改善箇所説明図

電動式車いす固定装置

固定ベルト解除時のモータ停止機構

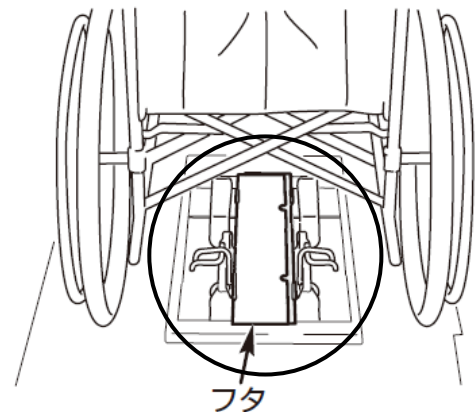
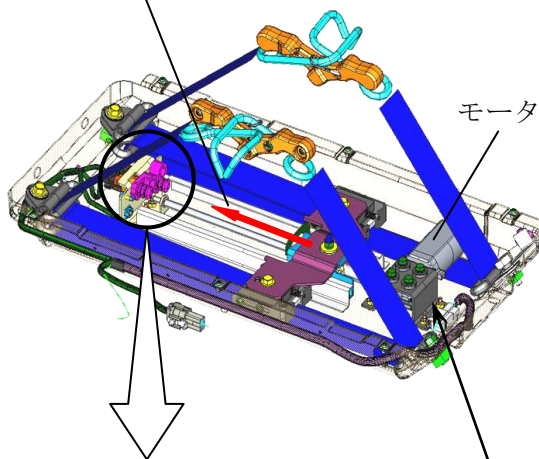
不具合発生箇所

電動式車いす固定装置において、固定ベルト解除時のモータ停止方法が不適切なため、モータ停止時にギヤが固着することがあり、当該車いす固定装置を使用する際に当該モータが作動せず、車いすを固定できなくなるおそれがある。

改善の内容

全車両、当該固定ベルト解除時のモータ停止機構を対策品と交換する。

識別：銀色のシールをモデルナンバープレートに貼り付ける。
